資料4-1：運営管理について再質問と回答	P1～12
資料4-2：地下水モニタリング概念	P13
資料4-3：塩化物イオン濃度グラフ	P14
資料4-4：三原山の地下水と水道水源	P15～18
資料4-5：降水量グラフ他	P19～23
資料4-6：事前質問	P24～25
資料4-7：埋立地一時貯留状況写真	P26～27

運営管理について再質問

八丈島一般廃棄物管理型最終処分場 埋立地写真

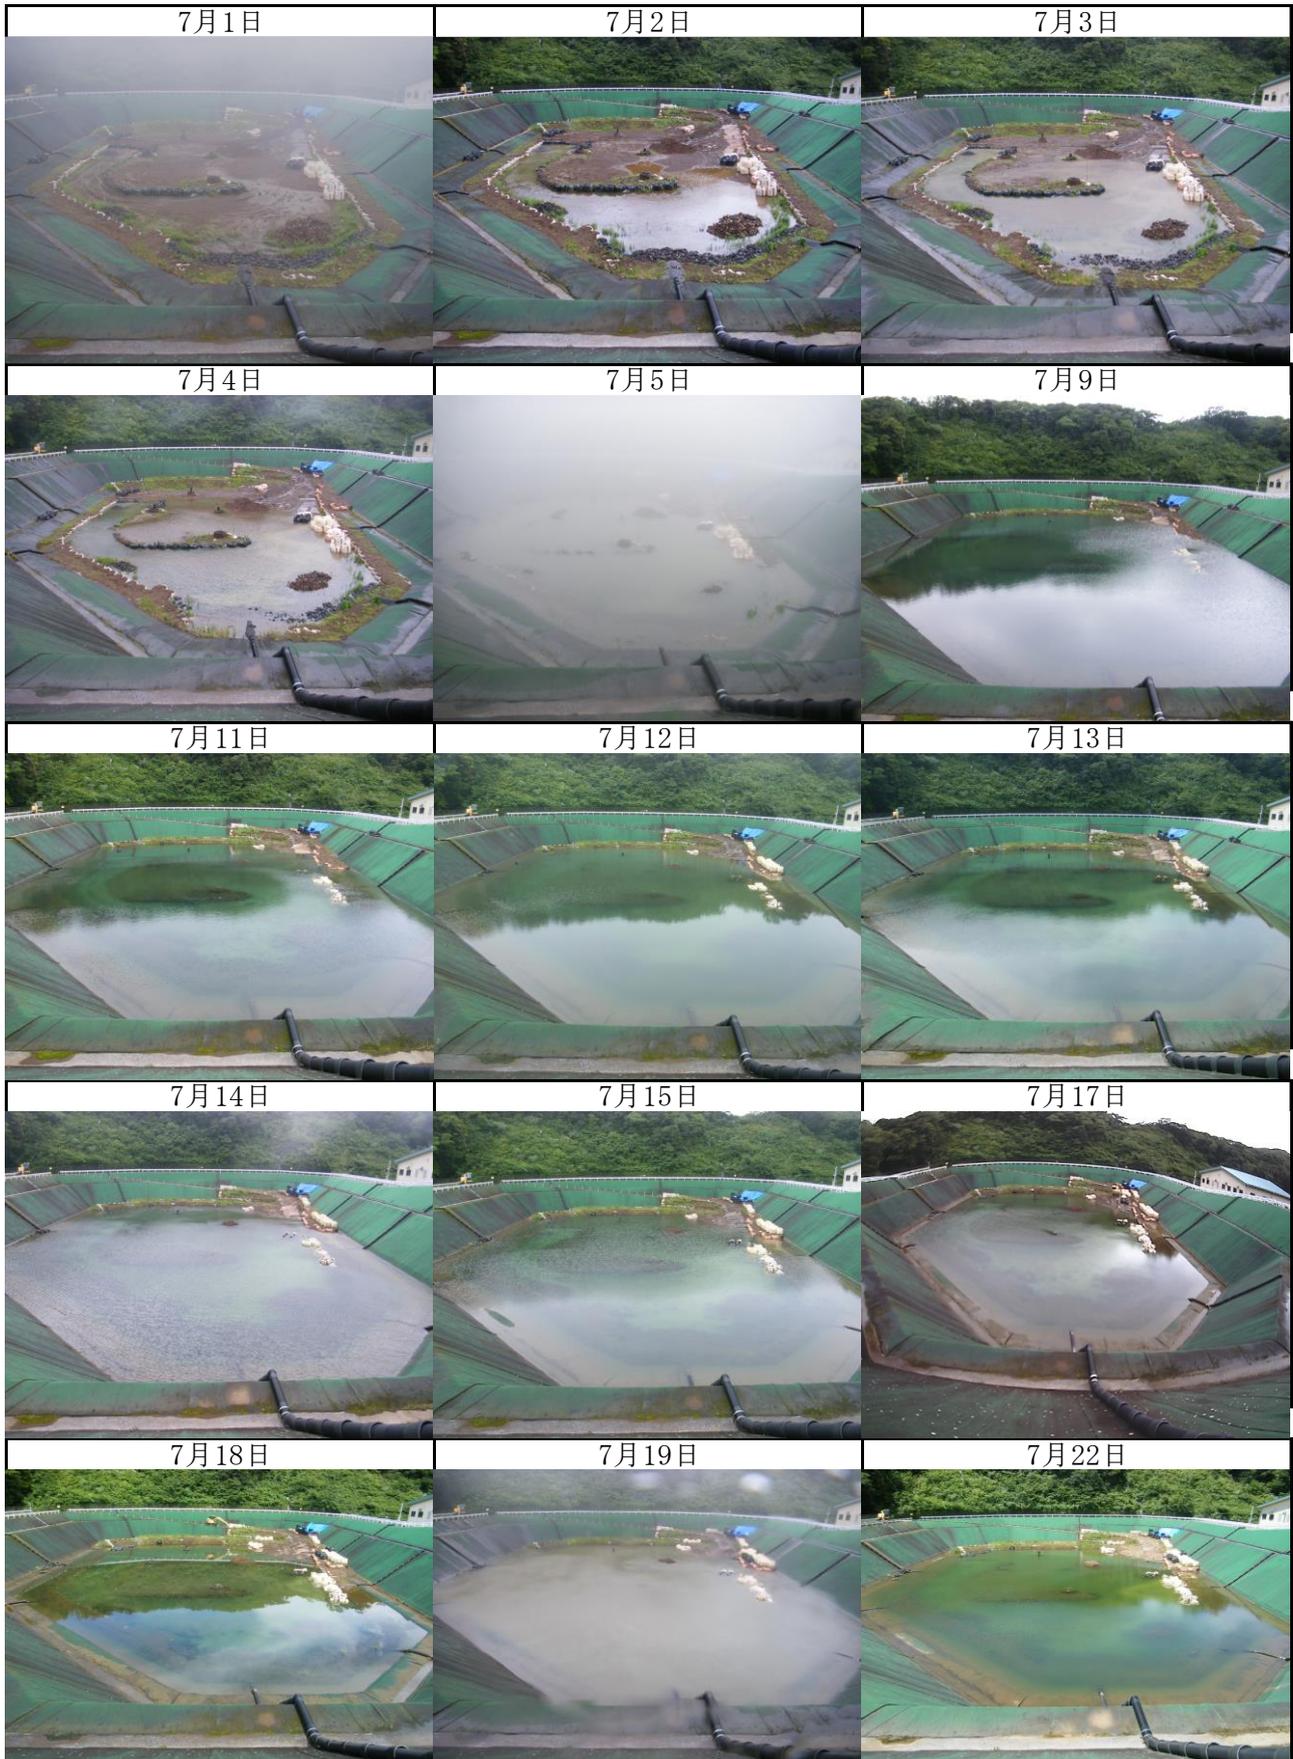
処分場の雨量記録で、雨量が多かった順に 50 日を教えてください。大量の雨があったときの埋立地の状況が記録されていれば、3 日を越えて水が溜まっている状況がなかったか教えてください。

データを見ると、70m³/日を大きく下回って、調整槽の容量を超えていないのに、埋立地に滞水したのはなぜですか。近年の気候変動を警戒し対策を立ててありますか。記録では最高で「394.5 mm」50位で「82.5 mm」と差が激しい。記録からの平均降水量は算出されていますか。

平成 26～30 年度までにおいて、雨量が多かった順 50 日は次のとおりです。埋立地の滞水につきましては、全ては記録しておりません。埋立地への長期滞水は、埋め立て作業の阻害及び害虫等の発生が懸念される場所です。連続した降水、台風等の状況にもよりますが、大雨により一時的な埋立地への滞水はあるものの、浸出水として適切に水処理施設へ移送されています。

今年度7月におきまして、968.5 mm/月と過去最高値となる雨量を観測いたしましたことにより、調整槽は満水の状態となったため、おおよそ1カ月間の一時的な貯留をおこなっております。また、調整槽の貯留量に余裕のある状態におきましては、浸出水として適切に水処理施設へ移送されています。
